糾 正 案 文 (公 布 版)

壹、被糾正機關：台灣電力股份有限公司。

貳、案由：台電公司分階段辦理路北超高壓變電所「345kV氣體絕緣開關設備(GIS)及氣體絕緣輸電線路(GIL)購置暨安裝」容量提升案，工程期間，有電匯流排與停電工區之介面，當列入管制，避免人為誤操作，惟該公司運維單位於該所隔離開關3541形成管制點期間，未依規定標示、上鎖並關閉其操作電源，加上綜合研究所受託完工峻驗，在無人陪同下，領班逕自操作新設備，轉動解鎖鑰匙，未料，於鎖管制點一併解情況下，本欲操作隔離開關3542，卻誤操作隔離開關3541(管制點)，致生三相接地故障，而被迫實施六輪緊急分區輪流停電，影響約415萬戶；以及110年5月17日中午興達單一機組故障，雖於同日傍晚復電，然當晚仍因抽蓄電力用盡、太陽能發電歸零等因素，實施低頻卸載及一輪緊急分區限電，影響約100萬戶，違反單一機組故障不引起系統低頻電驛卸載(限電)原則等情，確有違失，爰依法提案糾正。

圖3 3542隔離開關接觸電阻量測路徑圖

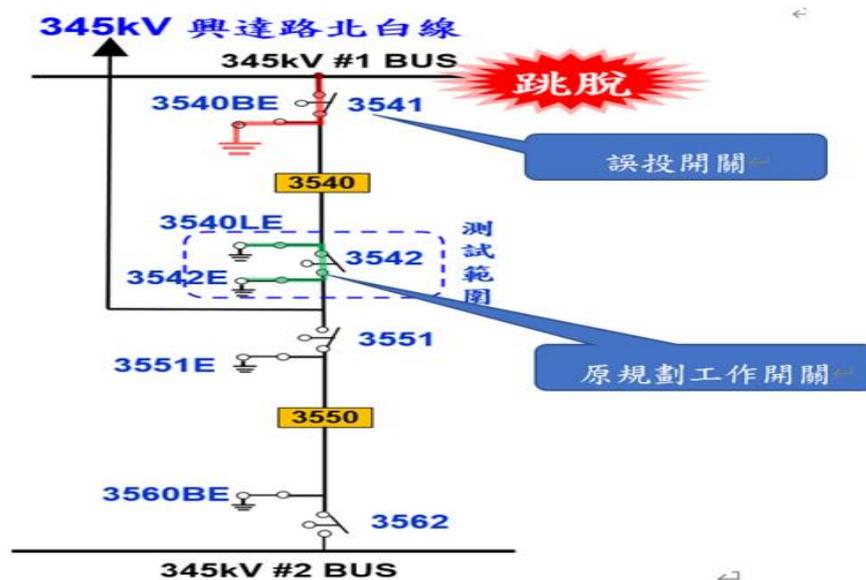
(三)其中，第4階段，中興電工於完成GIS設備安裝後，於110年5月9日完成低頻耐壓試驗，並提送測試報告書予輸工處南區施工處(下稱南施處)，由南施處委託台電公司綜合研究所(下稱綜研所)進行完工峻驗，同年5月13日上午由南施處與綜研所黃明朝、林○○及中興電工吳○○進行工區內(ES⁴ 3542E-BG絕緣電阻量測與CB 3540、CB 3550功因及動作特性量測)；當日下午，黃明朝為量測隔離開關(DS⁵)3542接觸電阻，在未取得路北E/S監控中心同意下，將汰舊換新後之3540現場控制箱(下稱LCC⁶)聯鎖裝置解鎖⁷，且於14時36分誤操作位於DS 3542上方處之管制設備DS 3541，而造成345kV 1號匯流排接地事故，3542隔離開關接觸電阻量測路徑圖如圖3⁸。

圖4 路北E/S 新、舊3540現場控制箱面板對照(110.4.6安裝完成)

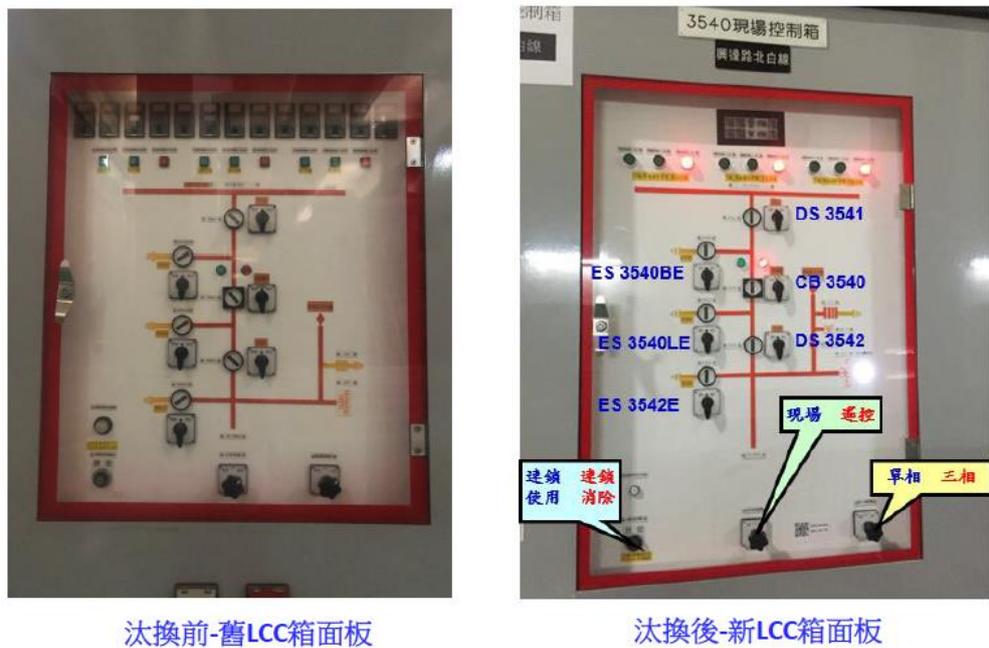
(四)惟查台電公司為防止誤投斷路器及隔離開關而造成事故，訂有「設備閉鎖及復原管制作業程序」、供電單位變電設備運轉手冊。配合路北E/S #1 BUS容量提升前期工程所需，南施處於109年7月1日將DS 3541、ES 3540BE交由高屏供電區營業處(下稱高屏供)接管在案，故高屏供於110年1月18日第4階段工程開工後，針對有電與無電之介面應負標示、上鎖、掛牌及巡視檢查確認等管制責任。本案第4階段GIS及GIL容量提升工程，#1號匯流排於110年3月26日~同年4月6日期間停電，中興電工拆換CB3560及相關DS、ES，並將DS 3541及ES 3540BE控制線改接至新3540 LCC箱，再將新3540 LCC箱轉向，同年4月6日新3540 LCC箱安裝完成，新舊3540現場控制盤照片如圖4，高屏供石○○班長測試DS 3541及3540BE互鎖迴路，並於當日16時許復電。本案DS 3541位於1號匯流排與工區間，為重要管制點，依規定必須閉鎖，且由現場管制負責人(路北E/S石○○)懸掛「閉鎖設備管制卡」，然513事故當天，DS 3541未懸掛閉鎖設備管制卡，操作電源亦未閉鎖，操作氣閥未關閉，綜研所人員欲操作DS3542時，誤投入在其上方之3541，引發匯流排三相接地故障，經濟部「513及517停電事故檢討報告」列舉4個防呆機制失靈(DS 3541操作氣閥應關閉卻未關閉、操作電源應OPEN卻CLOSE、現場控制面板未貼警示膠帶、一人單獨操作)，其中3個屬於高屏供，違反設備閉鎖及復原管制作業程序、變電設備運轉手冊之規定。

(五)綜上，隔離開關3541為1號匯流排(第1階段，已完工)與工區(第4階段，施工中)間之重要管制點，513事故時，路北E/S #1匯流排供電中，依設備閉鎖及復原管制作業程序、變電設備運轉手冊，3541必須掛卡禁止操作，且其操作電源須閉鎖，然負責運維之高屏供，110年4月6日3540新LCC安裝完成，測試DS 3541及ES 3540BE互鎖迴路後復電，既未掛卡禁止操作，亦未將操作電源閉鎖及氣閥關閉，使防止人員誤操作之防呆機制皆失靈，致綜研所人員欲操作#3542DS時，誤投入其上方之3541DS開關操作，引發三相接地故障，造成六輪緊急分區輪流停電，影響415餘萬戶，顯有違失。

圖5 新、舊3540 LCC箱對照

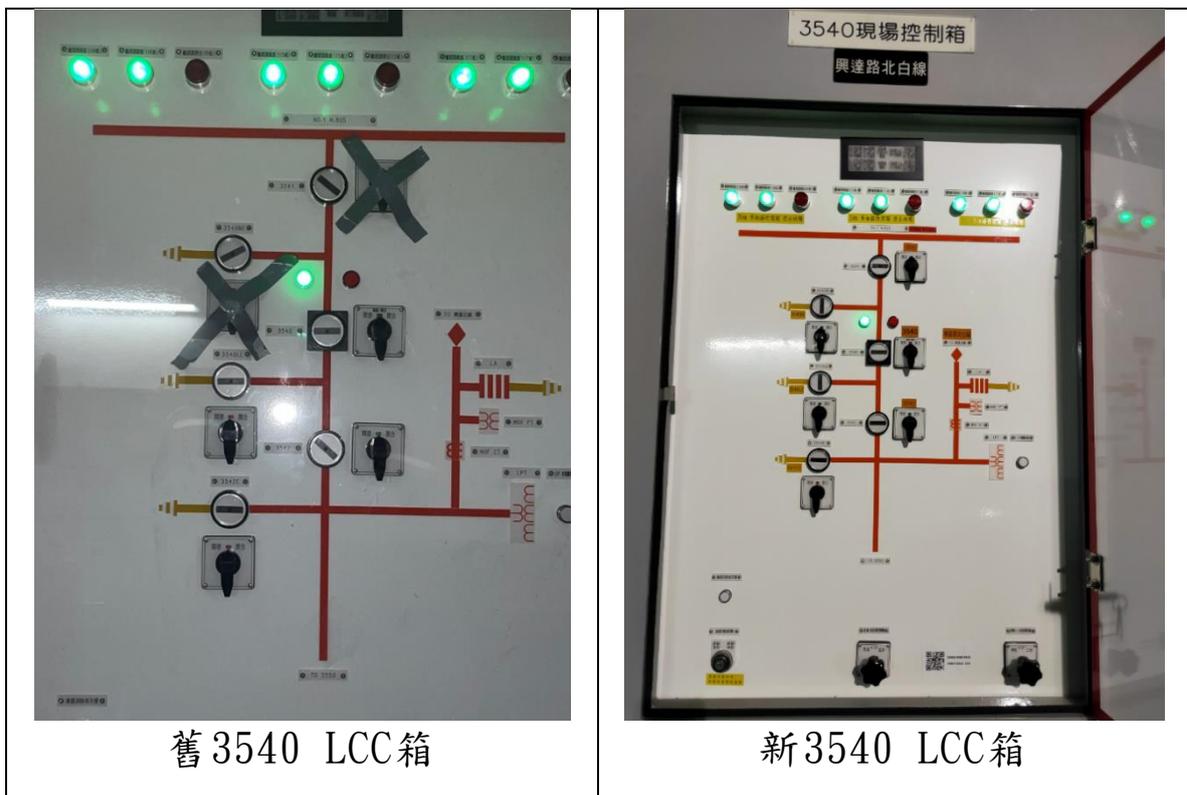
該表將「控制箱內部檢查」、「控制盤面檢查」及「施工場地巡視」等欄納入斷路器 3540 細部巡視項目，雖每周進行細密巡視，然均打勾代表正常無異狀，相較舊 LCC 箱尚採上鎖、貼膠帶管制作為(如圖 5)，110 年 4 月 6 日新 3540 控制箱轉向，路北維護課完成 DS 3541、ES 3540BE 連鎖測試後復電，由於#1 BUS 送電中，且仍屬工程期間，依規定 3541 應掛卡禁止操作、閉鎖操作電源、新 3540 LCC 箱操作面板上鎖，互鎖/解連鎖鑰匙主動收回控管，惟實際情形是全未到位，細密巡視表全未記載(表 1)，顯示其細密巡視流於形式，聊備一格。

圖6 原規劃測試工作開關與誤投開關及汰換後新LCC箱面板

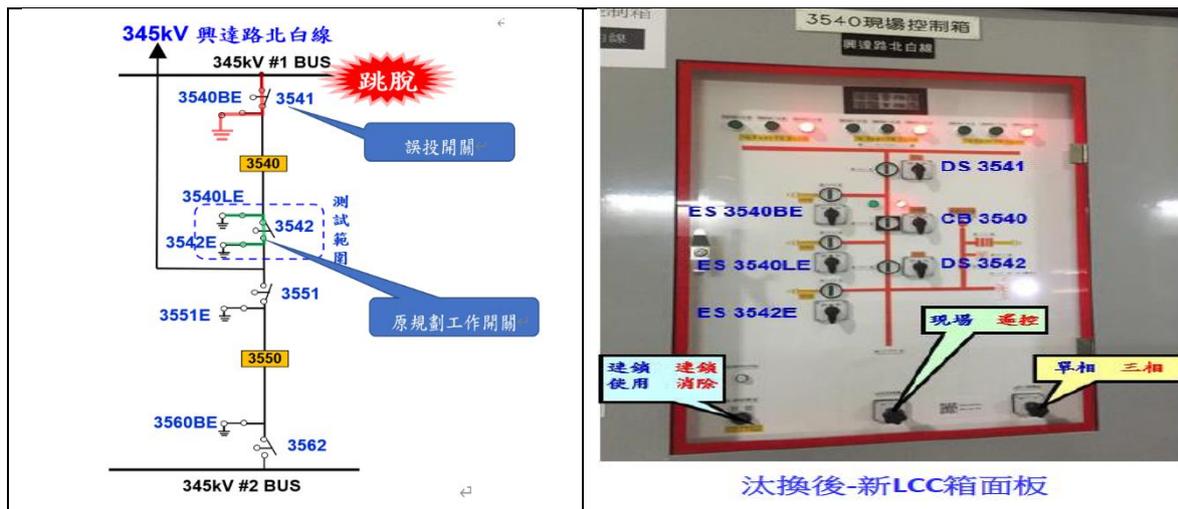
(二)次查有關3540現場控制箱(興達路北白線)盤面，如圖6。依台電公司111年12月29日函，包含3540斷路器、3541隔離開關、3542隔離開關、3540BE接地開關、3540LE接地開關、3542E接地開關，依據原廠設計，會針對上述除3540斷路器開關以外，規劃電氣互鎖機制。連鎖對象：為3540 LCC盤所有開關設備(3541, 3540BE, 3540LE, 3542, 3542E)。若現場同仁須解除電氣互鎖時，將依據「設備閉鎖及復原管制作業程序」使用鑰匙解鎖，該鑰匙作用：3540 LCC盤連鎖使用或連鎖消除功能。其連鎖使用/解除之管制，台電公司於本院111年9月19日履勘路北E/S前說明略以：「3540 LCC箱為本次工程範圍，因DS 3541一端已併入系統匯流排，故須由運維單位(高屏供)納入管制，另DS3542尚屬工區，因相關操作開關均位於3540 LCC箱體內無法單獨上鎖管制，如工程單位(南施處)需執行涉及DS 3541工作則須經運維單位同意方可執行當日工作。」⁴⁰等語。

行操作。嗣履勘當日、同年10月13日函、10月25日應詢資料、12月29日函及該所112年1月12日接受本院詢問，均改稱工區內未送電之設備可自行操作。要言之，如確屬竣工前未送電之新設備，該所基於測試目的，可自行操作，不需知會運維單位(路北維護課、仁武E/S控制室)，惟本案3540 LCC盤連鎖對象非僅原測試範圍(3540LE、3542、3542E)，工區外之3541, 3540BE亦在其內。量測3542接觸電阻固須解鎖，然一旦解鎖，連同3541、3540BE(區隔送電匯流排與工區之重要介面)也一併解鎖，在此情況下，其有電與停電部分之區隔，尤其重要。況，高屏供已於109年7月1日接管1號匯流排及3541，110年4月6日新LCC箱安裝完成並測試後復電，應控管該3540盤之連鎖鑰匙，台電公司111年12月29日函稱「3542為輸工處南施處工區，綜研所黃明朝當日試驗範圍為3542工區內未送電之設備，汰換後新LCC箱之鑰匙掛置於LCC箱面板上，因3540 LCC箱尚未完全竣工，故工程單位解連鑰匙亦未移交運維單位」云云，尚非可採。再者，綜研所基於3542完工試驗目的，逕行解鎖，雖有其必要性，然依據「供電單位變電設備運轉手冊」，GIS互鎖解除開關之鑰匙使用前必須經過維護課長以上主管同意始得解除互鎖，黃員未經運維單位主管課長同意逕行解鎖，違反供電單位變電設備運轉手冊規定，輕忽解除3541連鎖之嚴重性，加上誤按3541，引發三相接地故障，造成影響400餘萬戶分區輪流停電，確有違失。
